Veřejná zakázka:
„DPS Bystřec“

VYSVĚTLENÍ, ZMĚNA NEBO DOPLNĚNÍ ZADÁVACÍ DOKUMENTACE

Vysvětlení zadávací dokumentace č. 1 ze dne 18. 7. 2024

Vysvětlení zadávací dokumentace č. 2 ze dne 24. 7. 2024

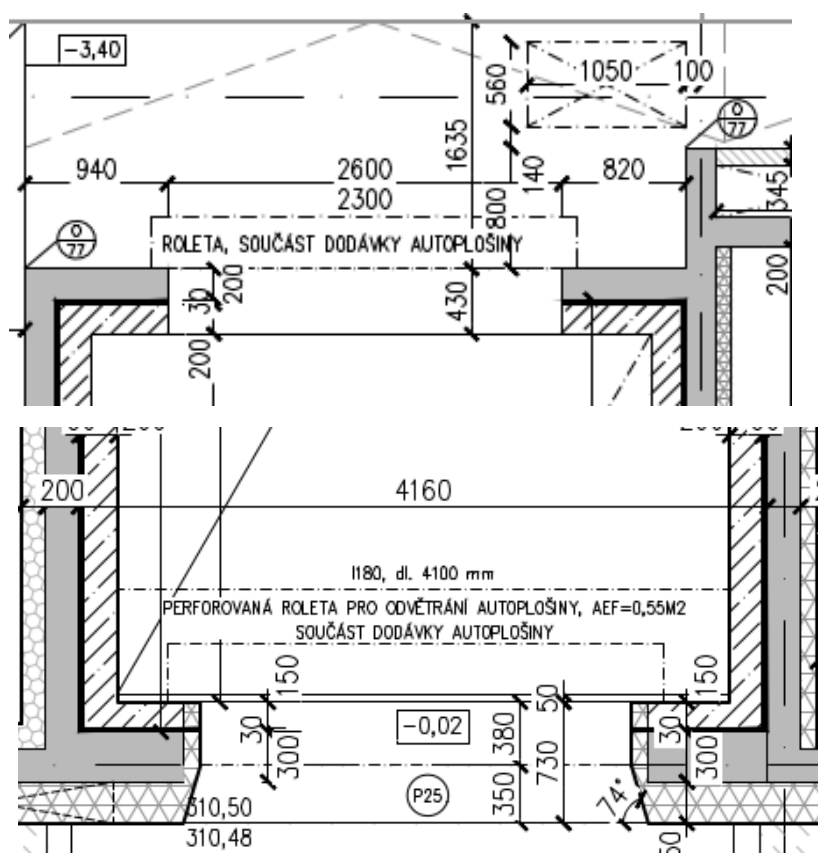
Našli jsme nesoulad mezi soupisem prací a výpisem prvků u hliníkových stěn:

- Stěna ozn. A/26 v soupisu prací vykázán rozměr 2200/2600, ale dle výpisu prvků 3000/2350. Co platí?
- Stěna ozn. A/26 v soupisu prací vykázány 2ks, ale dle výpisu prvků 1ks. Co platí?

- u AL/26 **upraven** rozměr na 3000/2750, a
- u AL/26 je 1ks

Tyto skutečnosti byly upraveny v aktualizovaném soupisu prací a výpisu prvků, jež tvoří přílohu tohoto vysvětlení zadávací dokumentace.
